**Forum mondial de l'harmonisation
des Règlements concernant les véhicules**

Règlement ONU n° 16 (Ceintures de sécurité)

**Proposition de complément 6 à la série 07 d'amendements et
de complément 1 à la série 08 d'amendements au Règlement
ONU n° 16 (Ceintures de sécurité)****Communication de l'expert de l'Organisation internationale
des constructeurs d'automobiles***

Annexe 19 – Appendice 1

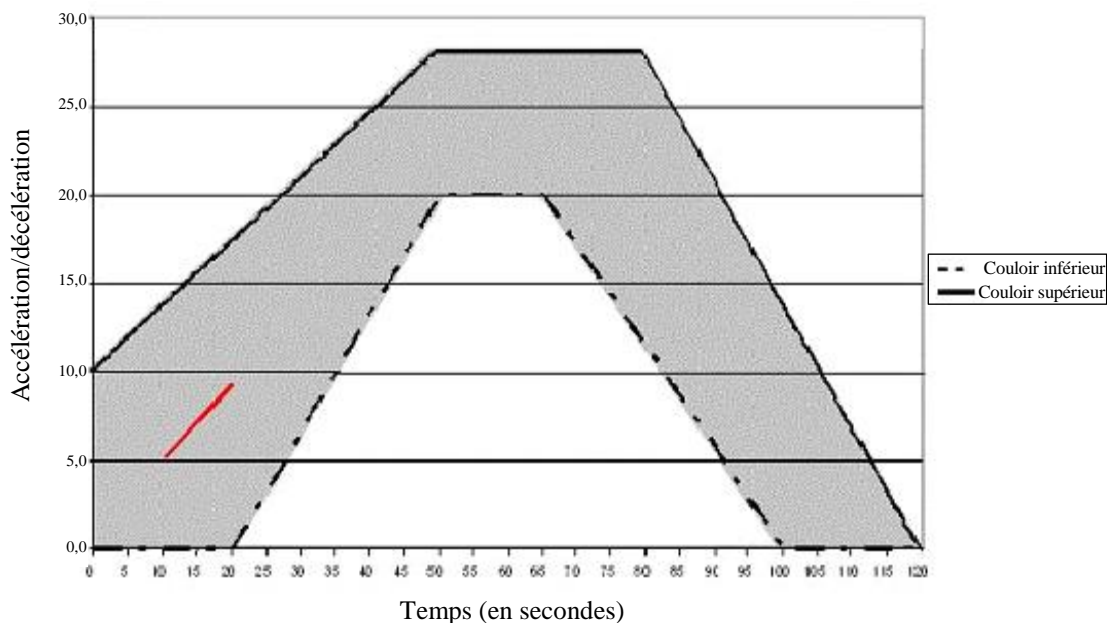
Ajouter une nouvelle annexe 19, ainsi conçue :

Description de la courbe de décélération ou d'accélération du chariot et des dispositifs d'essai

Choc avant, courbe de décélération ou d'accélération du chariot en fonction du temps

Dans tous les cas, les procédures d'étalonnage et de mesure doivent correspondre à celles définies dans la norme internationale ISO 6487 ; le matériel de mesure doit correspondre aux spécifications applicables à la classe de fréquences (CFC) 60.

<i>Définition des différentes courbes</i>		
<i>Temps (ms)</i>	<i>Accélération (g) Couloir inférieur</i>	<i>Accélération (g) Couloir supérieur</i>
0	-	10
20	0	-
50	20	28
65	20	-
+80	-	28
100	0	-
120	0	-

Le segment additionnel s'applique seulement dans le cas du chariot d'accélération. ».
